## リコール届出一覧表

リコール届出日：令和元年7月11日

リコール届出番号	外-2885	リコール開始日	準備整次第
届出者の氏名又は名称	ジャガー・ランドローバー・ジャパン 株式会社 代表取締役 ハンソン・マグナス・ユタカ	製作国：英国 製作者名： ジャガー・ランドロー バー・リミテッド 問い合わせ先： ジャガーお客様相談室 0120-922-772	
不具合の部位（部品名）	灯火装置（前照灯）		
基準不適合状態にあると認める構造、装置又は性能の状況及びその原因	前照灯の光軸調整支持棒の材質が不適切なため、強度が不足している。そのため、走行振動等により当該支持棒が折損し、前照灯の光軸が下を向くおそれがある。		
改善措置の内容	全車両、当該前照灯アセンブリを対策品と交換する。		
不具合件数	104件	事故の有無	なし
発見の動機	市場からの情報、および国土交通省の指摘による。		
自動車使用者及び自動車分解整備事業者に周知させるための措置	<ul style="list-style-type: none"> <li>・使用者： 電話又はダイレクトメールで通知する。</li> <li>・自動車分解整備事業者： 日整連発行の機関誌へ掲載する。</li> <li>・改善実施済車には、運転席側ドアロックストライカー付近に外-2885のステッカーを貼付する。</li> </ul>

## 改善箇所説明図

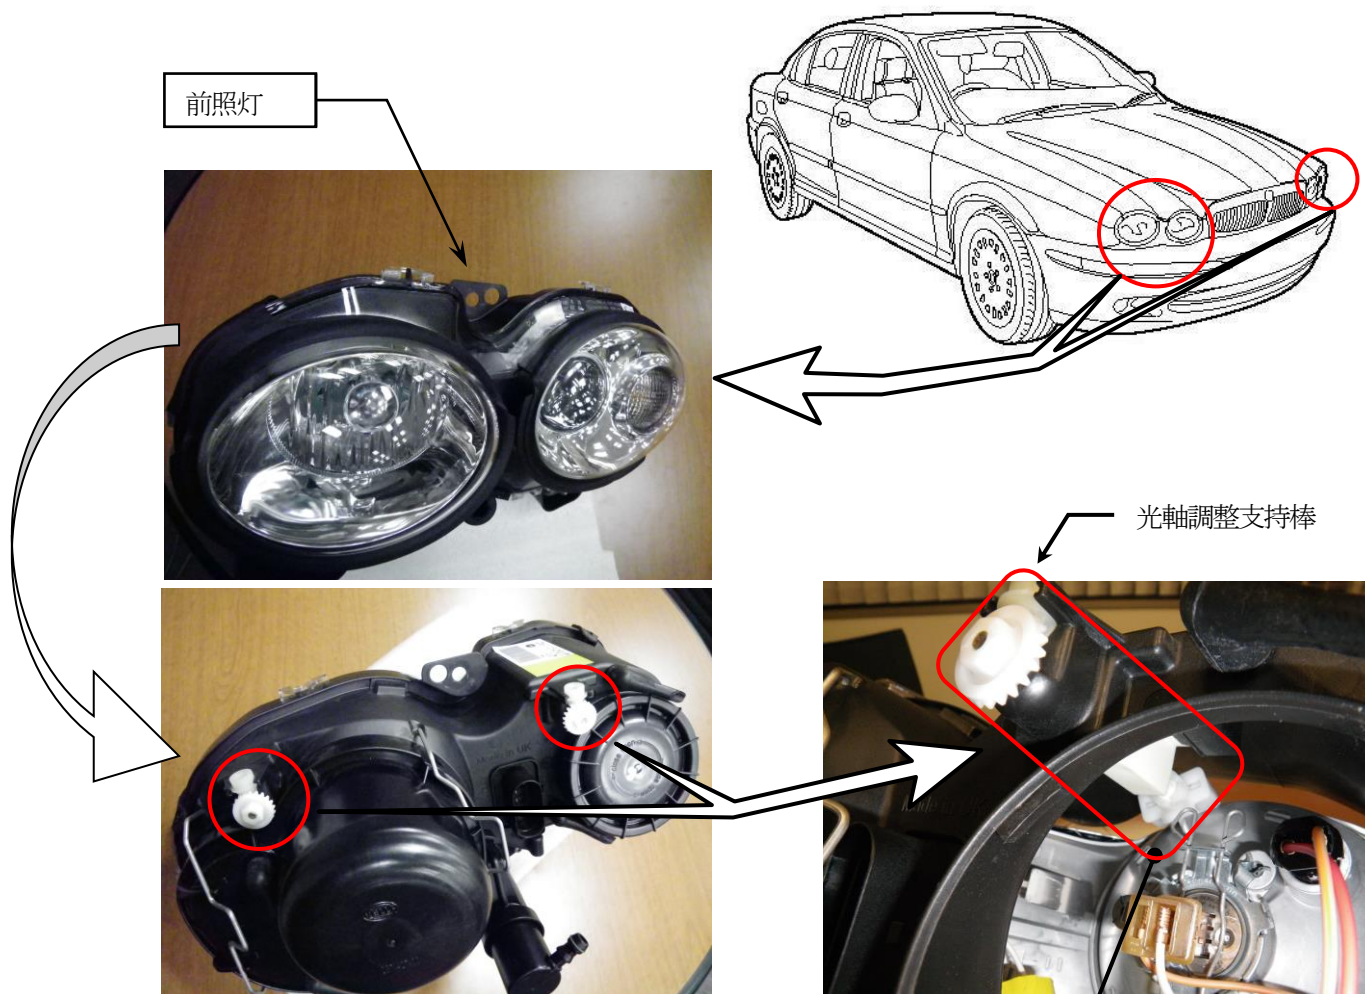
前照灯の光軸調整支持棒の材質が不適切なため、強度が不足している。そのため、走行振動等により当該支持棒が折損し、前照灯の光軸が下を向くおそれがある。

全車両、当該前照灯アセンブリを対策品に交換する。  
識別：左前照灯ハウジング上部に黄ペイントを塗布する。
